Beseitigung von Spiel zwischen den Bolzen und Buchsen des Rumpf-Flügel-Überganges

Alexander Schleicher
GmbH & Co.

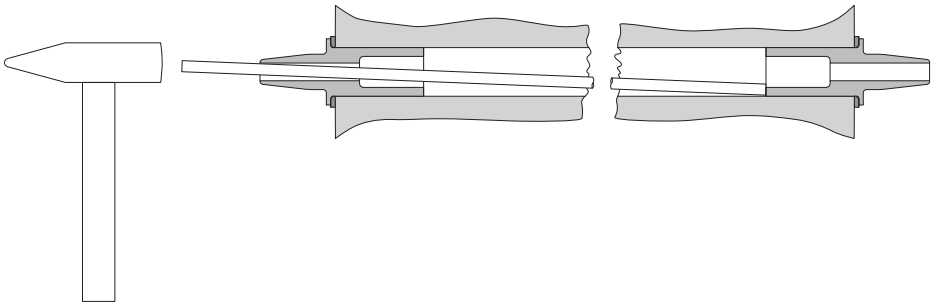
3. Die Bolzen am Rumpf werden aus dem Querrohr geschlagen, indem man einen Stahlstab $\varnothing 6 \times 850$ durch das Loch des gegenüberliegenden Bolzens steckt und den Bolzen von innen mit Hammerschlägen austreibt (siehe Skizze).
4. Nach dem Unterlegen des oder der Blechringe, den Bolzen wieder mit einigen Hammerschlägen (500 g - Hammer) eintreiben. Falls der Bolzen zu leicht geht, ist er durch leichtes Rändeln der Sitzfläche so schwergängig zu machen, dass wieder ein strammer Sitz entsteht.
